Keuringsverslag van een elektrische laagspanning- en zeer lage spanningsinstallatie

NIET CONFORM

Straatnaam Runkstersteenweg
Huisnummer 513
Busnummer
Postcode 3500
Gemeente Hasselt
Land België

Controlebezoek van een oude huishoudelijke elektrische installatie van een wooneenheid bij verkoop op vraag van de verkoper volgens (KB 08/09/2019) - AREI Boek 1- 8.4.2. en 8.2.1. en 4.2.4.3.

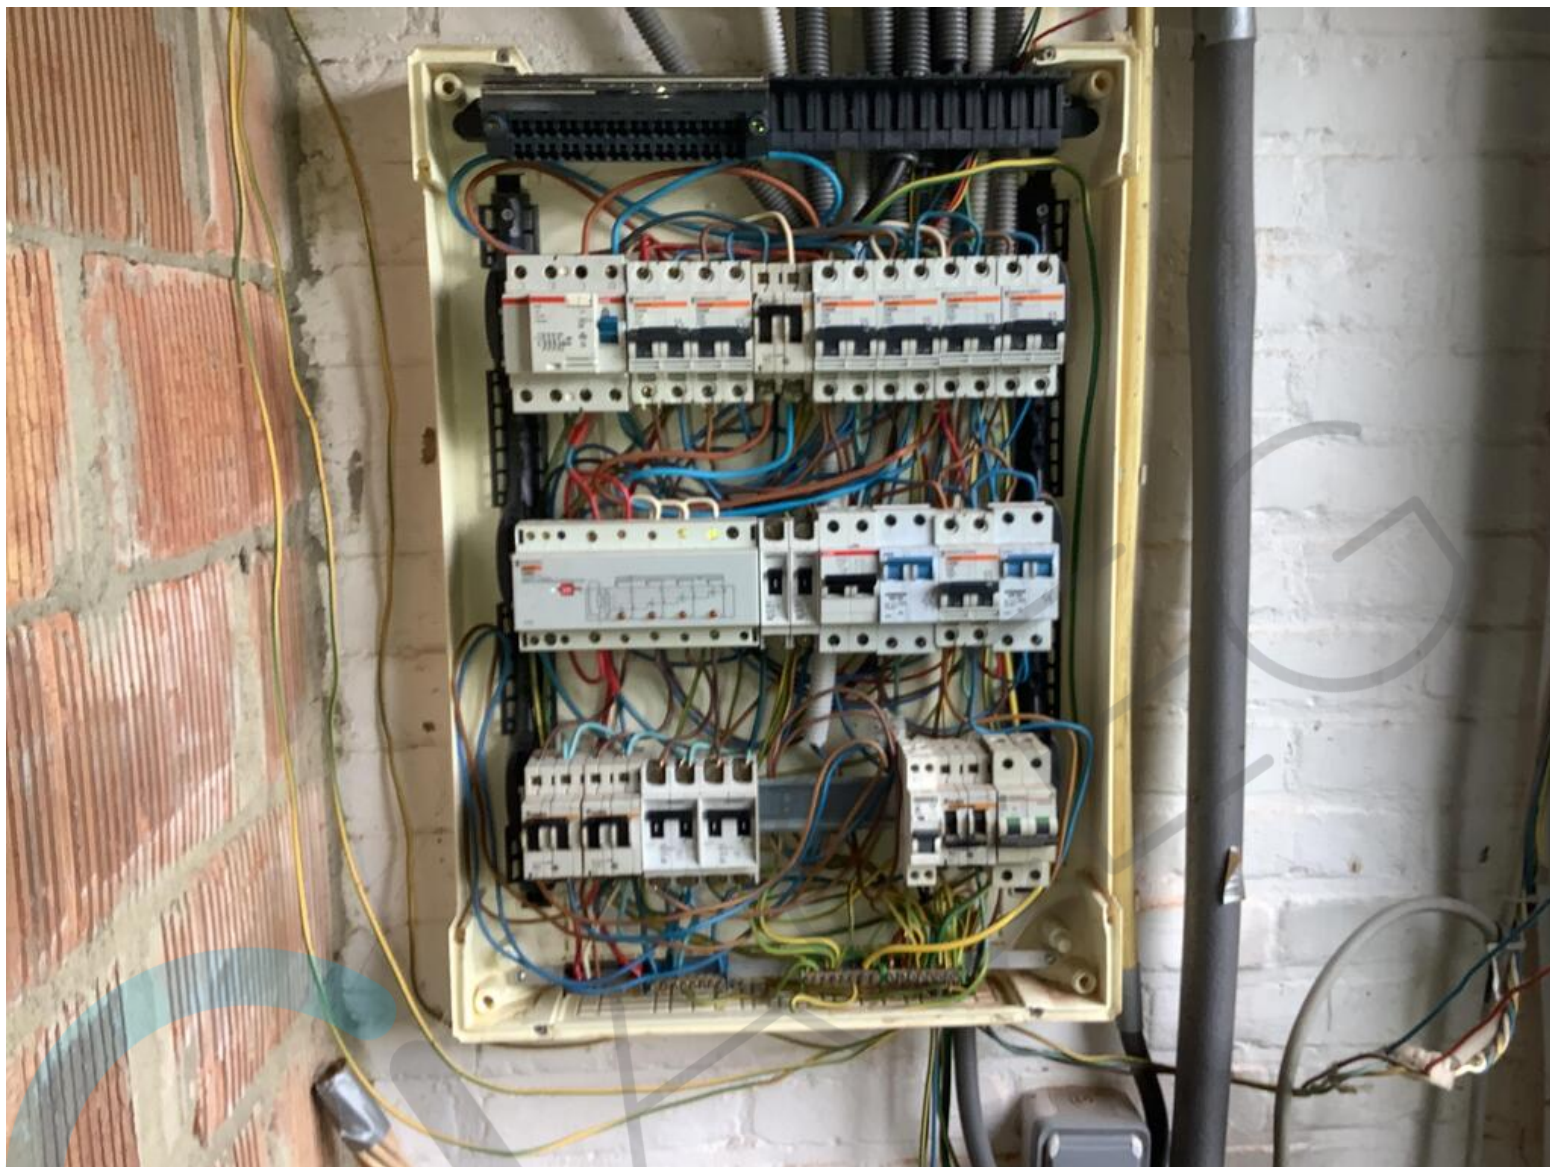
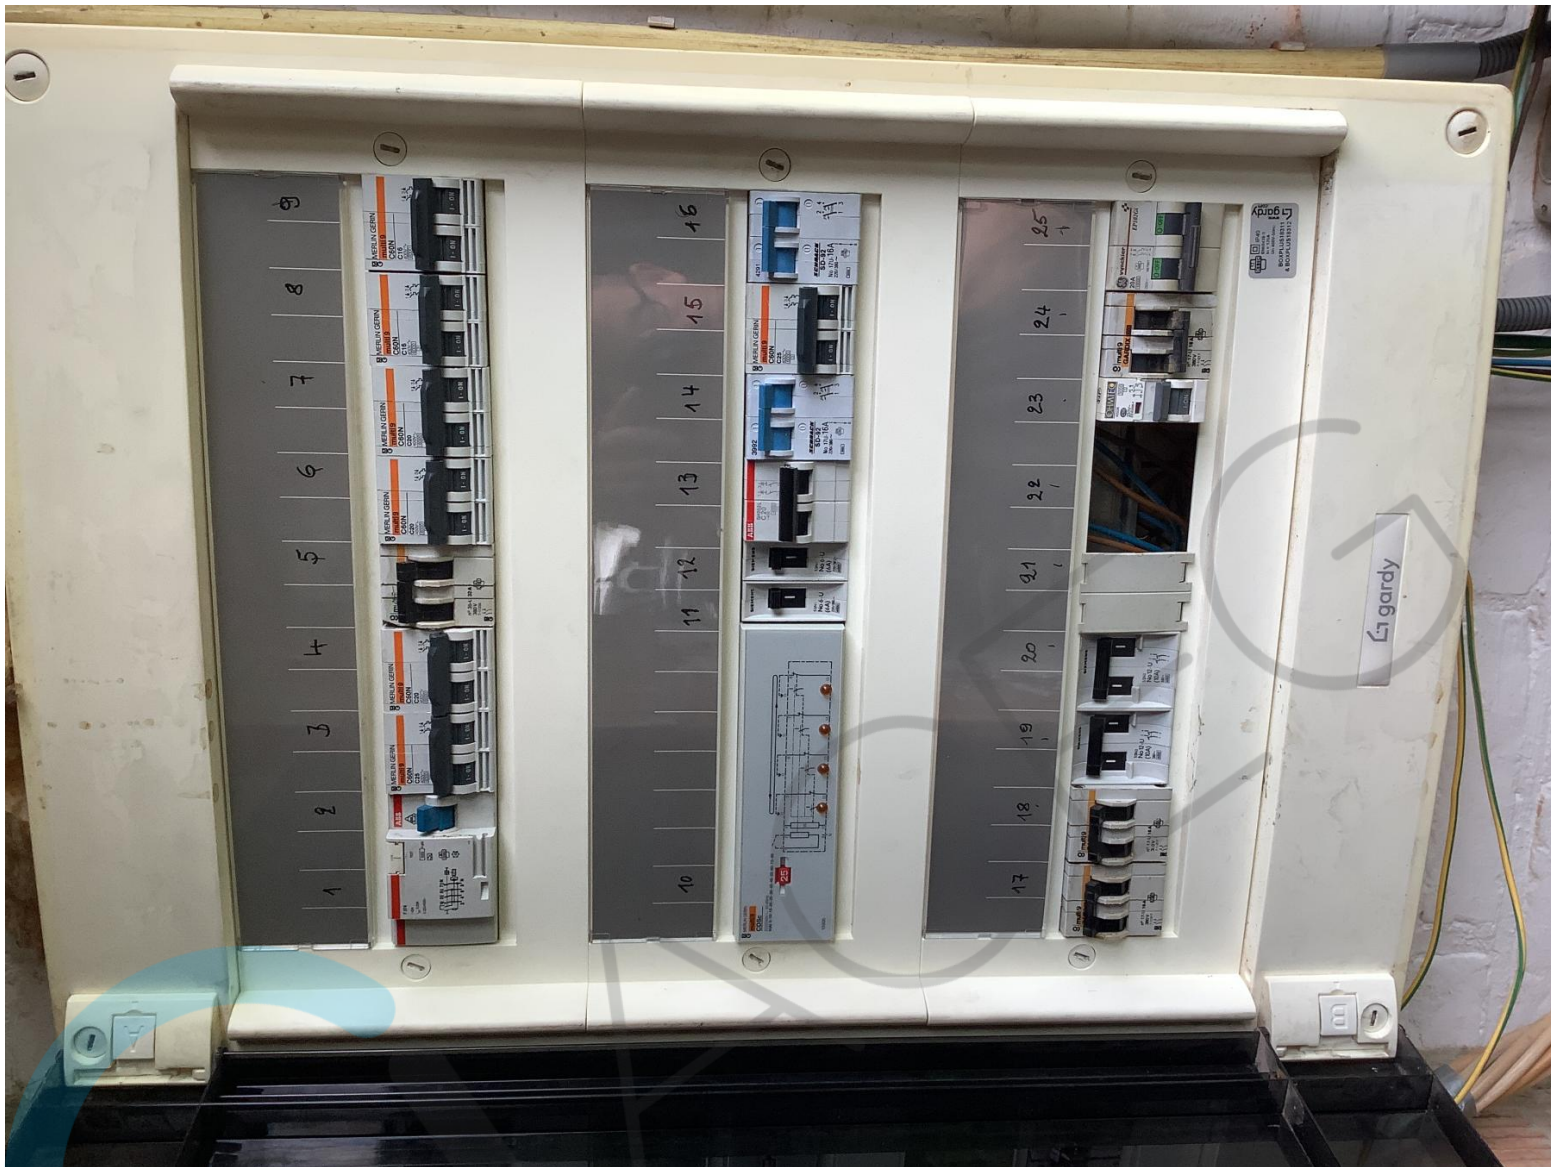
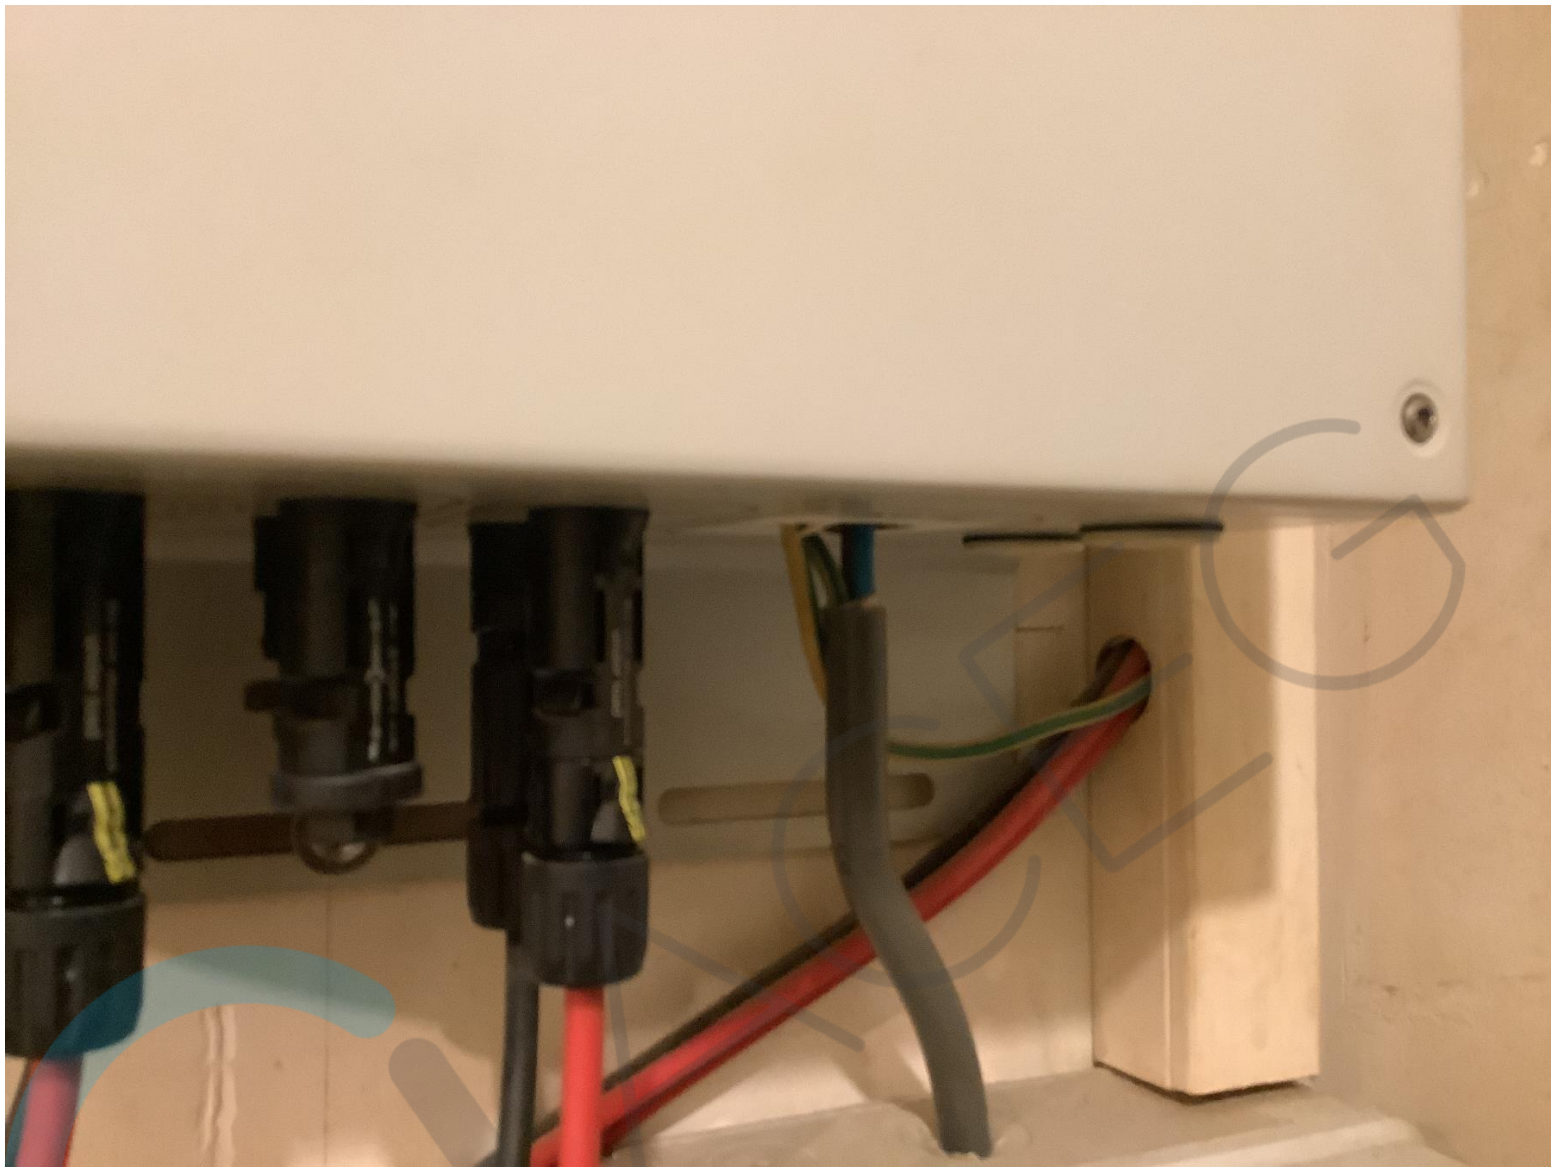
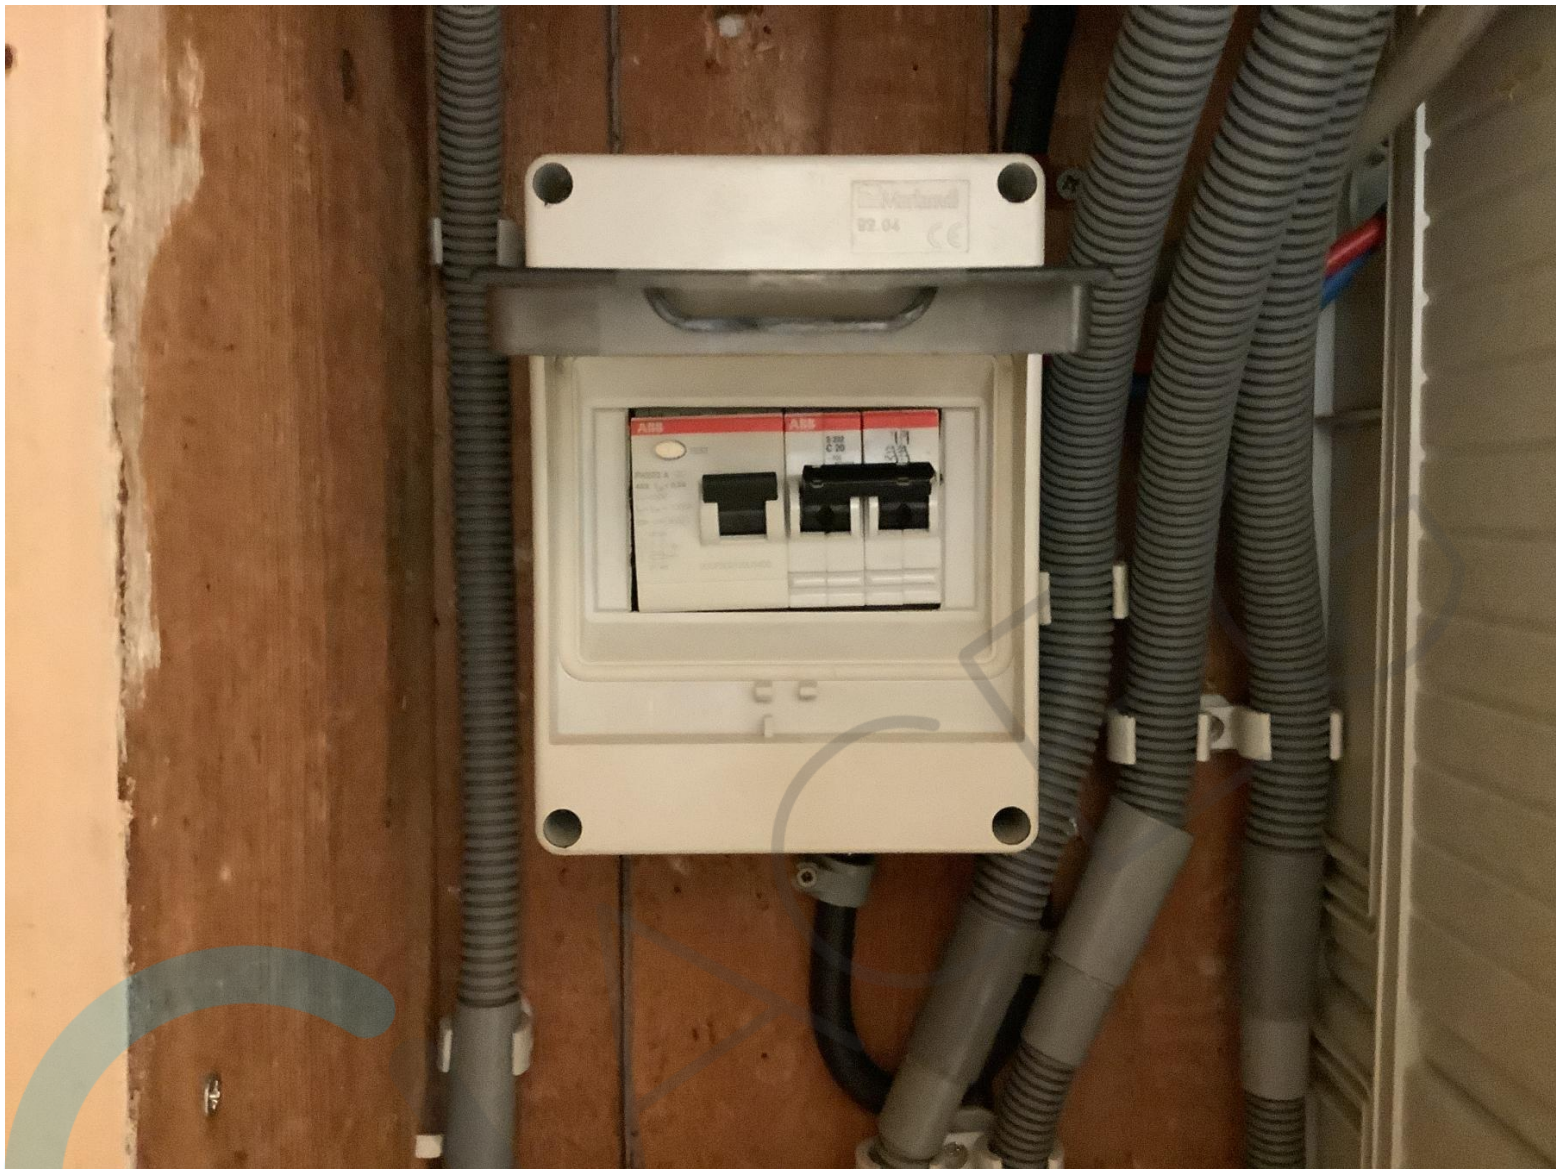
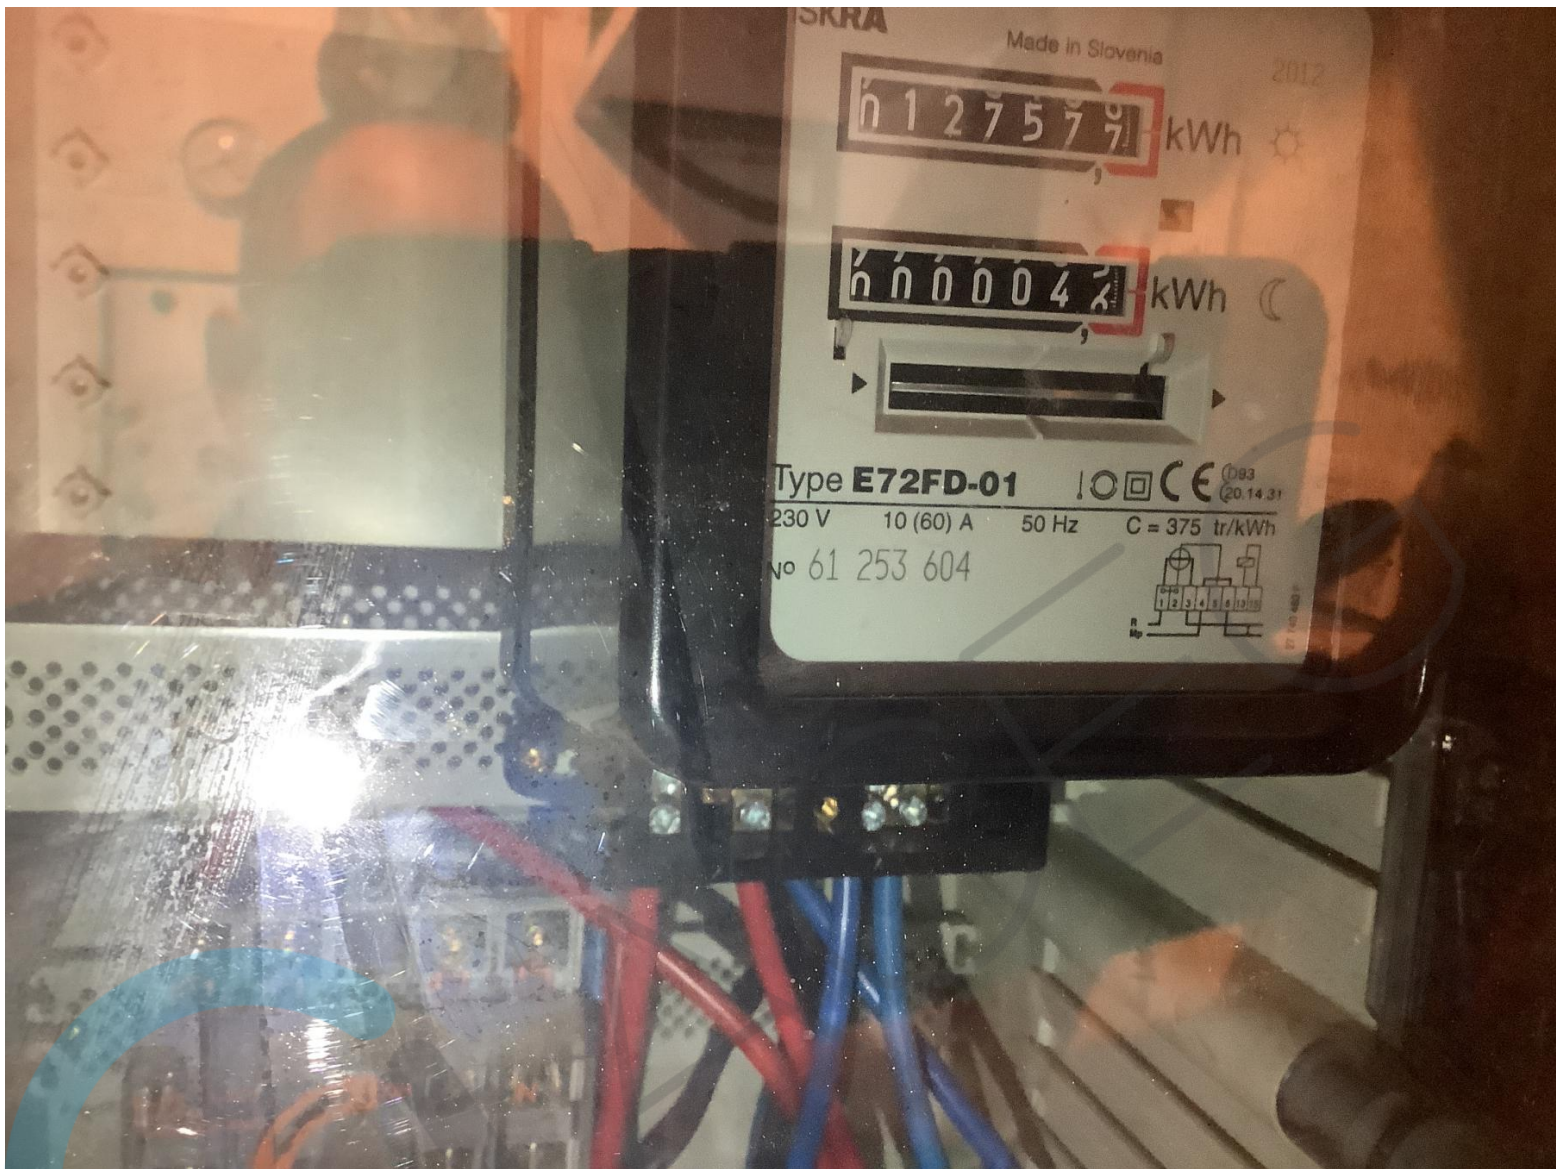
- I8.20 Geleiders die aangetast zijn door overbelasting/slecht contact, dient men te vervangen. (zie foto in bijlage)
- I8.21 Kabeldoorvoeren uit te voeren met wartels of gelijkwaardig bescherming (Boek 1 Onderafdeling 5.2.6.1.).
